## **AVISO DE AÇÃO DE CAMPO**

**Ação Nº:** 0001/2023

**Produtos:** MESA PARA RAIOS X FLUOROSPEED 120 COM ESTATIVA DE TETO MODELO CH-200/CH-200M

Ref.: **AÇÃO DE CAMPO PARA INSTALAÇÃO DE PROTEÇÕES ADICIONAIS AO EQUIPAMENTO**

Fig. 1 Rotação em torno do eixo vertical

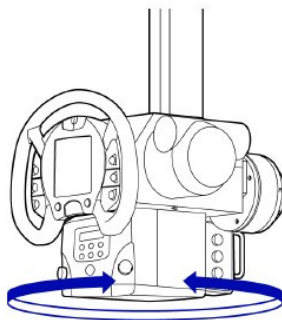
- 1) Faça inspeções diárias na estativa CH-200/CH-200M. Em particular, cheque se há alguma anormalidade como por exemplo ser possível rotacionar o suporte do tubo de raios-X em seu eixo vertical (Fig. 1 abaixo) sem pressionar qualquer botão no painel de controle; se qualquer ponto anormal for observado, pare de usar o equipamento e contate o representante Shimadzu prontamente.
- 2) Assegure-se de não colidir a estativa com os batentes mecânicos presentes nas extremidades dos trilhos. Se ocorrerem colisões fortes com os batentes, o parafuso poderá ser impactado, causando seu afrouxamento e possível quebra.
- 3) Não rotacione o suporte do tubo de raios-X em cima ou muito próximo ao paciente.
